Ufficio federale delle strade USTRA
Divisione Circolazione stradale

Revisione parziale dell'ordinanza sulla segnaletica stradale per trasporre i contenuti più importanti di alcune norme tecniche nella legislazione federale sulla segnaletica stradale;

Rapporto sui risultati della consultazione

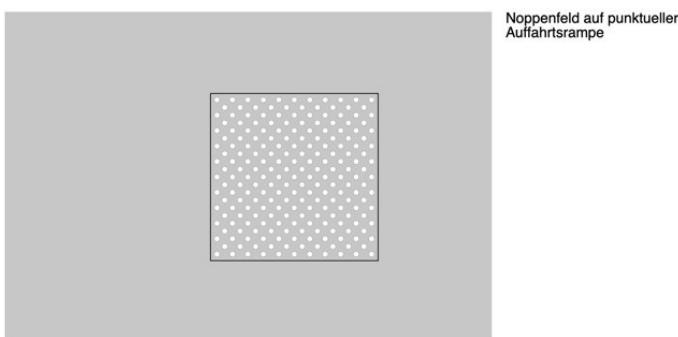
Mentre finora i punti pericolosi erano menzionati a titolo d'esempio, in futuro dovranno essere l'unico motivo per contraddistinguere aree di attenzione e linee di sicurezza. Nella maggior parte dei casi le aree di attenzione realizzate oggi dovrebbero quindi essere rimosse, poiché forniscono altre indicazioni, per esempio l'inizio o la fine di una linea di direzione, la

posizione di un semaforo, il punto di partenza di un attraversamento, la localizzazione della portiera di accesso a un autobus, di un dispositivo di comando, di un distributore automatico o di una segnaletica di direzione tattile.

Nella revisione della norma VSS si è concordato di precisare che le linee di sicurezza alle fermate indicano il limite dell'area pericolosa lungo il margine della fermata. Le delimitazioni nello spazio stradale sono definite nella norma VSS SN 640 075 «Hindernisfreier Verkehrsraum» e presuppongono che vi sia una differenza di livello rispetto alla carreggiata. Anche la norma VSS SN 640 852 stabilisce sin dalla sua prima edizione che le demarcazioni visivo-tattili non possono essere utilizzate al posto dei bordi perimetrali riconoscibili al tatto. Questi principi fondamentali non devono essere modificati, poiché ciò esporrebbe a un notevole pericolo le persone con disabilità visive.

Approviamo le figure, ma siamo contrari alle modifiche a livello di formulazione dell'articolo 72a capoverso 2; proponiamo quindi o di riscrivere il testo come proposto sotto o di mantenere l'attuale testo dell'ordinanza.

Art. 12 Abs. 2:

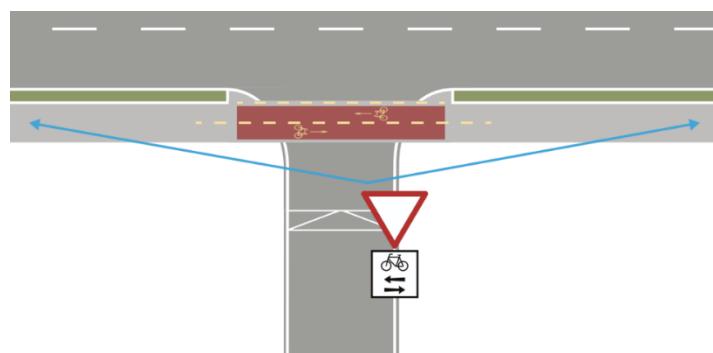
Le impronte di scarpe gialle devono essere applicate sul marciapiede a una distanza di 10 – 30 cm dal margine della carreggiata su entrambi i lati della strada. Partiamo dal presupposto che siano soprattutto i bambini a posizionarsi su queste demarcazioni per avere una visione d'insieme del punto di attraversamento. Riteniamo pertanto più funzionale allo scopo che siano poste a una distanza di 30 – 50 cm dal margine della carreggiata.
